INFO TECHNIQUE

Différences visuelles sur le linguet 422 0102 10 et l'élément d'appui 420 0222 10

Constructeurs : Audi, Seat, Skoda, Volkswagen

Image 1 : Version 1

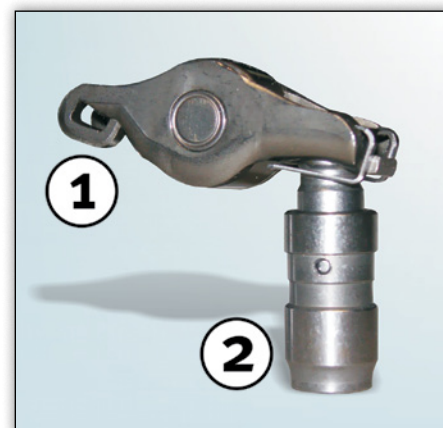
Lors du remplacement du linguet et de l'élément d'appui hydraulique, vous pourrez rencontrer les deux versions correspondant aux images 1 et 2.

Schaeffler Automotive Aftermarket propose actuellement la version correspondant à l'image 2.

Remplacement toujours par paire !

En cas de défaut sur un ou plusieurs des composants du système de compensation de jeu des soupapes, remplacer le kit entier. Pour éviter les réparations à répétition et des frais superflus, il est recommandé de toujours remplacer le linguet et l'élément d'appui ensemble en cas de réparation.
